**Dotyczy zamówienia publicznego oznaczonego numerem WI.271.18.2020.AW pod nazwą:  
„Poprawa spójności komunikacyjnej Miasta Mława poprzez budowę drugiego etapu Alei  
Św. Wojciecha wraz z budową skrzyżowania typu rondo”**

Zamawiający informuje, że w dniu 2 czerwca 2020 r. wpłynęło następujące pytanie:

Drogowa studzienka wpustowa XL z osadnikiem o pojemności wg indywidualnych potrzeb oraz wpustem ulicznym kl. D400 i elementami betonowymi

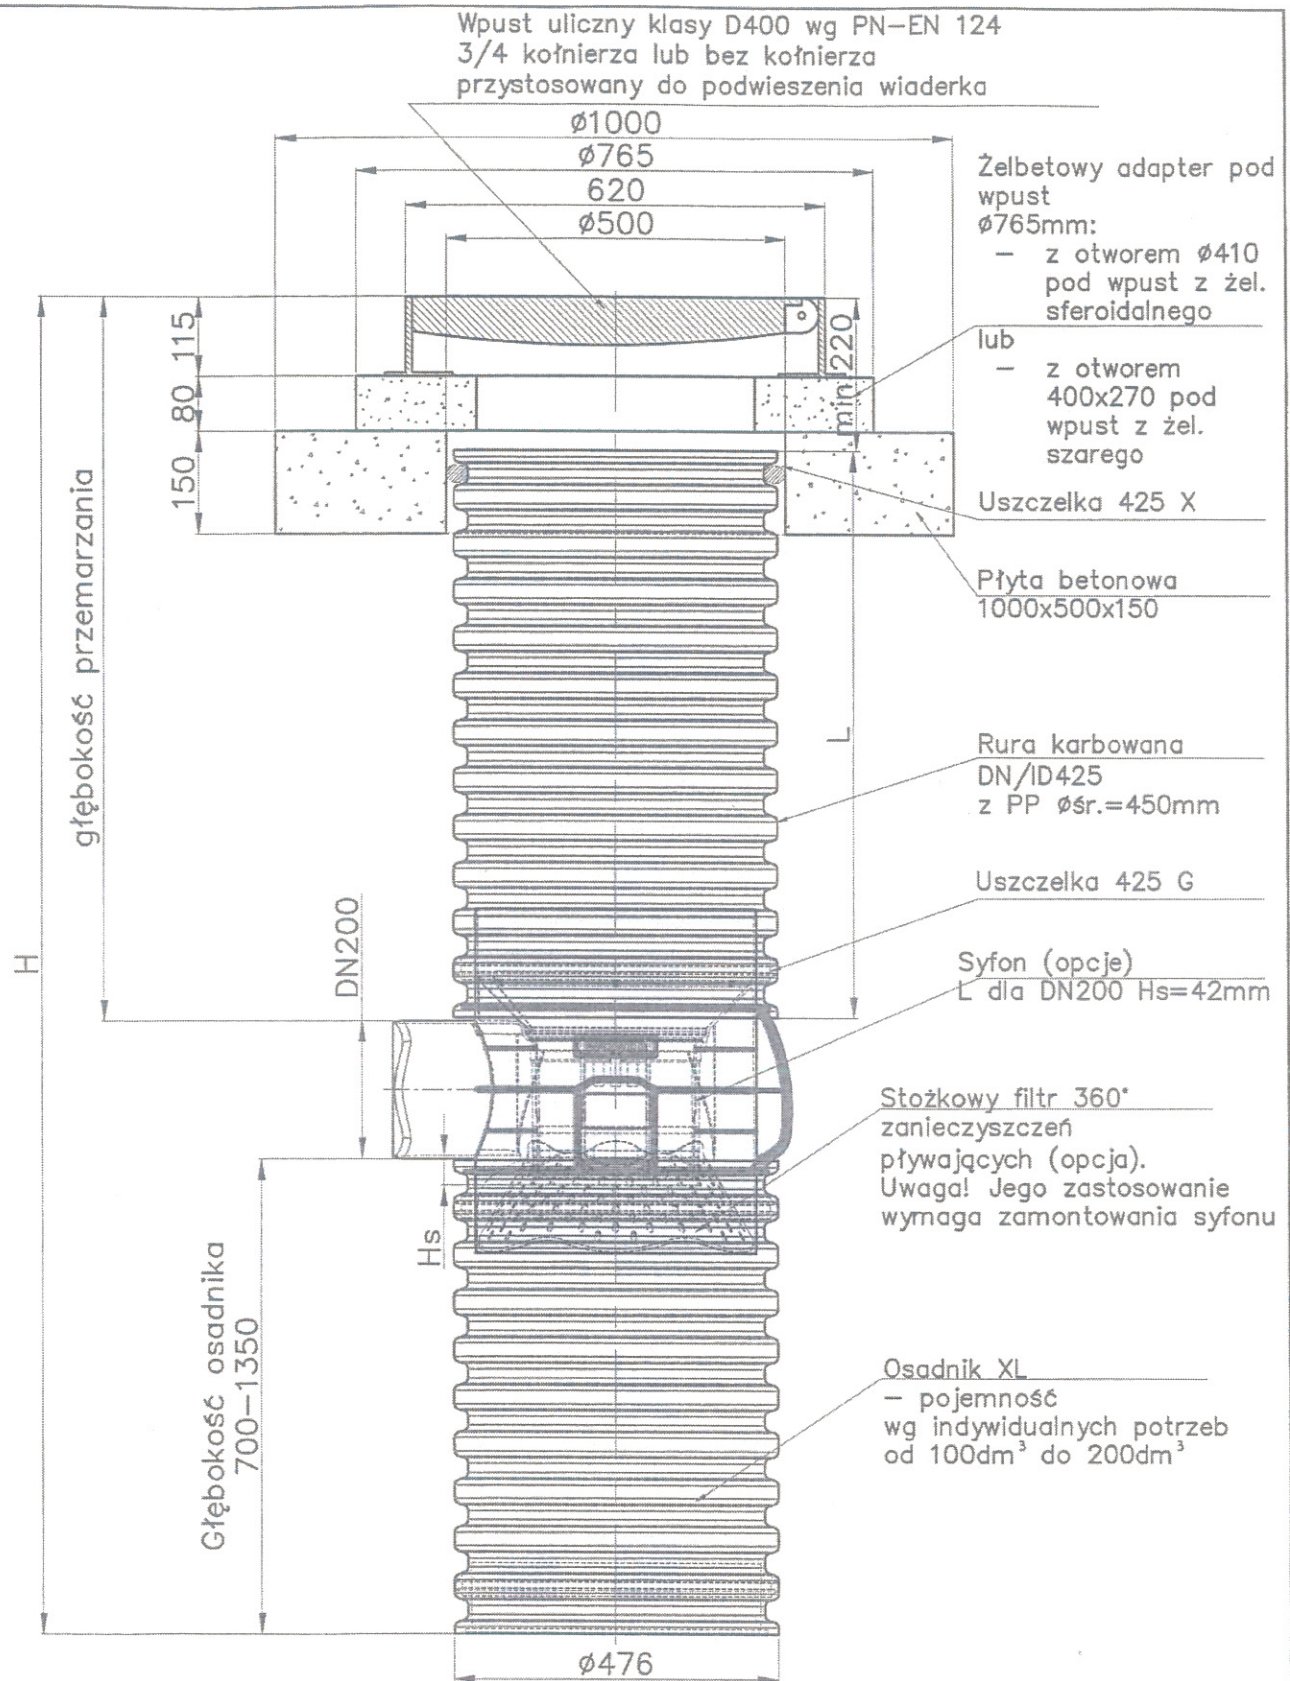
1. Czy Zamawiający zatwierdzi do zastosowania w inwestycji jako rozwiązania równoważne do opisanych w SIWZ i STWiOR wpustów ulicznych betonowych dn 500 z osadnikiem o głębokości 0,8 m oraz z wpustem żeliwnym / kratą żeliwną klasy D400 nowe drogowe studzienki wpustowe o następującej charakterystyce:

a) średnica Dw 425, Dz 477, Dśr 450,

b) średnica odpływu dn 200,

c) przy głębokości osadnika – 1,0 m zapewniają pojemność osadnikową równą przewidzianej w projekcie i opisanej w SIWZ;

a) rurę trzonową karbowaną SN2 lub SN4 z PP o wymiarach Dw 425, Dz 477, Dśr 450, zgodną z normą PN-EN 13598-2;

b) moduł odpływowy odpływu z króćcem dn 200, łączony szczelnie z rurą trzonową za pomocą uszczelki profilowej zgodnej z normą PN-EN 681-1;

c) dno z PP łączone szczelnie z rurą trzonową za pomocą uszczelki profilowej zgodnej z normą PN-EN 681-1;

a) wpustu żeliwnego klasy D400 zgodnego z normą PN-EN 124

b) żelbetowego adaptera pod wpust

c) betonowego pierścienia odciążającego

W załączeniu rysunek proponowanej drogowej studzienki wpustowej wraz ze zwieńczeniem w rozwiązaniu równoważnym do przewidzianego w SIWZ dla ulicznych wpustów betonowych dn 500.

1. średnicę wewnętrzną rur trzonowych w proponowanym rozwiązaniu równoważnym mniejszą od średnicy zaprojektowanych wpustów ściekowych betonowych,
2. fakt, iż Zamawiający na terenie Miasta Mława posiada w użytkowaniu tylko i wyłącznie betonowe wpusty deszczowe,
3. proponowana trzonowa rura wznosząca – bardziej uciążliwa w przypadku ręcznego czyszczenia osadnika studni,

nie dopuszcza proponowanego rozwiązania wpustów deszczowych jako równoważne.
